BUREAU TECHNIQUE VERBRUGGHEN

RAPPORT N°.:126/081127/12

**PROCES-VERBAL DE CONTROLE D'UNE
INSTALLATION ELECTRIQUE BASSE TENSION****ADRESSE DE L'INSTALLATION :****Rue du béguinage P 11
Enghien**

| PLAN INDICATIF DES FINITIONS | |
|------------------------------|----------------|
| APPARTEMENT | P 11-01 |

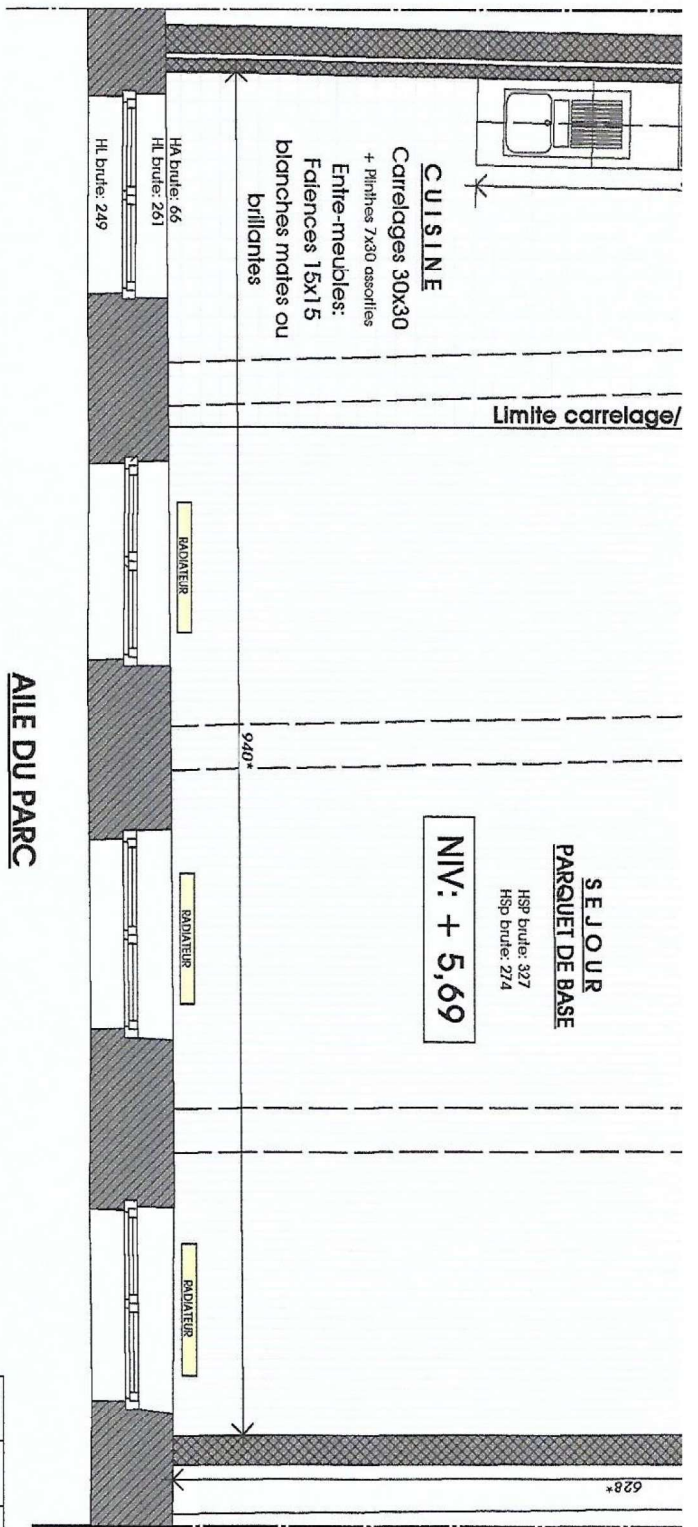
2. L'installation n'est pas conforme.

3. L'installation peut être maintenue en service pour autant qu'il soit remédié sans retard aux infractions mentionnées et pour autant que les mesures nécessaires soient prises pour que l'installation ne présente pas de danger pour le personnes et les biens.

L'installation n'est pas conforme. L'installation doit être vérifiée avant le :
